**A3, AS Leverkusen-Opladen bis AK Hilden (o), 8-streifiger Ausbau**  
**Hier: Umweltverträglichkeitsuntersuchung (UVU)**  
**2. TÖB-Beteiligungstermin zur Abstimmung der Raumanalyse am 09.12.2020**

**Stellungnahme**

#### Darstellung festgesetztes Überschwemmungsgebiet Wupper HQ 100

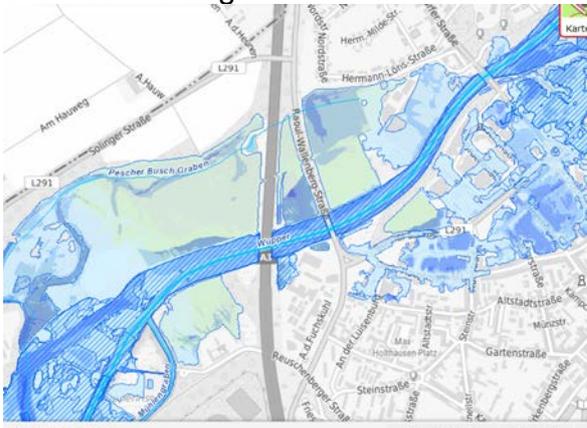
1. Die Autobahn quert auf Leverkusener Stadtgebiet die Wupper, d. h. der Ausbaubereich liegt z. T. im festgesetzten Überschwemmungsgebiet bzw. im hochwassergefährdeten Bereich. Für die Realisierung der Baumaßnahme ist es erforderlich den hydraulischen Nachweis der Wasserspiegellagen sowie die Ausdehnung des Überschwemmungsgebietes nach der Entstehung der neuen Baukörper und der damit verbundenen Drittbetroffenheit zu führen. In diesem Zusammenhang ist

außerdem der Nachweis des Retentionsraumausgleichs auf dem Grundstück zu erbringen.

In diesem Zusammenhang möchte ich auf die EU-Hochwasserrisikomanagementrichtlinie und deren Umsetzung verweisen. Es ist in jedem Fall sicherzustellen, dass natürliche Retentionsräume erhalten bleiben und eine Erhöhung des Hochwasserrisikos durch bauliche Veränderungen (Verrohrungen, Gewässerverengungen, zusätzliche Abflüsse, Begradigungen des Gewässerverlaufes etc.) ausbleiben. Dieser Nachweis ist im Fortgang der Planung zu erbringen bzw. Folge- und Ersatzmaßnahmen sind zu erarbeiten und vorzuschlagen.

## Darstellung Trinkwasserschutzgebiet

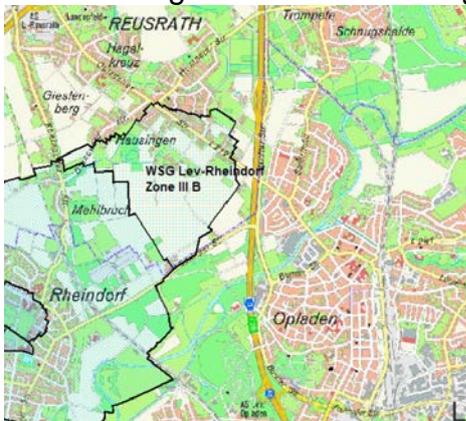
2. Für den Untersuchungsraum ist auf Leverkusener Stadtgebiet das Trinkwasserschutzgebiet Leverkusen-Rheindorf festgesetzt. Nach Durchsicht der Unterlagen und der Auswahl der Varianten, kann derzeit davon ausgegangen werden, dass das Trinkwasserschutzgebiet Leverkusen-Rheindorf nicht beeinträchtigt wird. Im Zuge der weiteren Planung ist hier der Nachweis der Unbedenklichkeit zu erbringen und der Unteren Wasserbehörde vorzulegen.
